Věc: „ALFAGEN – Odprášení“
Vysvětlení/změna/doplnění zadávací dokumentace č. 4

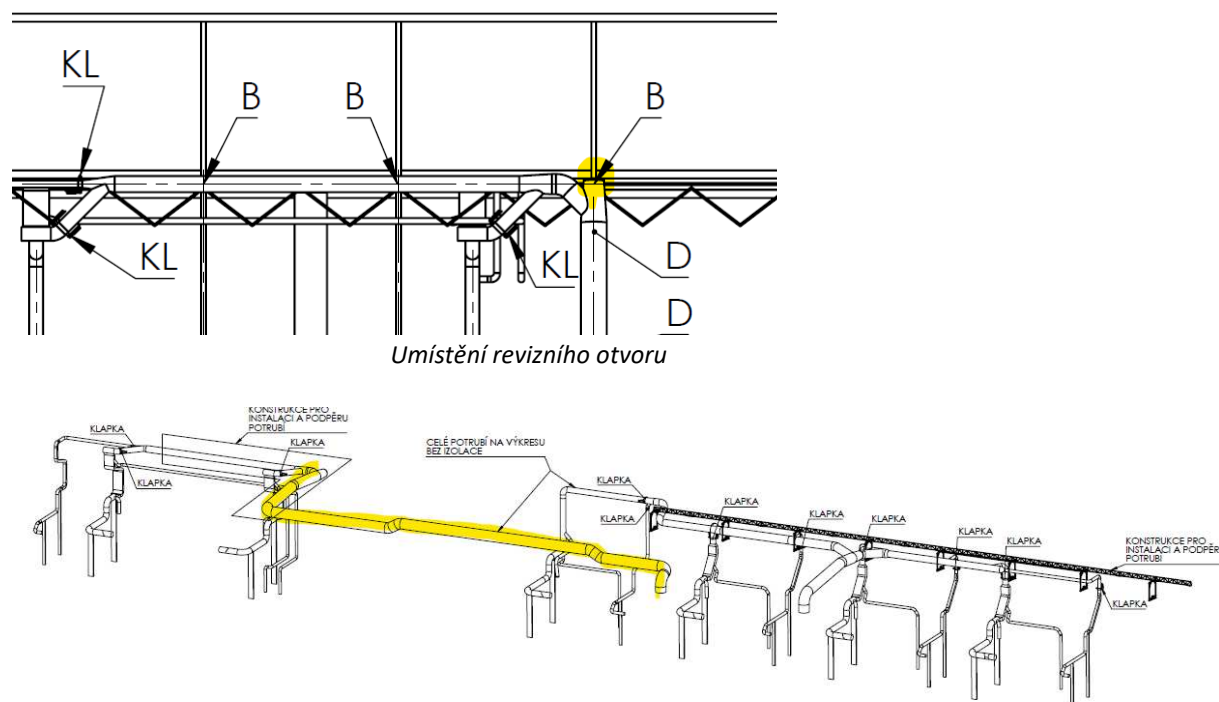
Potrubí zobrazené níže obsahuje dle „Odprášení_Vysvetleni-doplnění ZD_02“ revizní otvor D1250. Za tímto „revizním“ otvorem je potrubí vedoucí do filtru rozšířeno na průměr D1600. Pro odsávání dvou tavících a jedné udržovací pece je toto potrubí předimenzované. Jedná se o přípravu pro možný budoucí stav související s dotazem č.1 a přejete si zvětšení průměru na D1600 zachovat a nechat jako rezervu? Nebo je možné potrubí přizpůsobit pouze pro dvě tavící a jednu udržovací pec a průměr potrubí uzpůsobit - zmenšit?

potrubí D1600 které by mohlo být zrealizováno menším průměrem

Dimenze a umístění potrubí lze měnit pouze potrubí pro napojení filtrů, tj. v blízkém okolí plošiny pro umístění technologie odprášení.
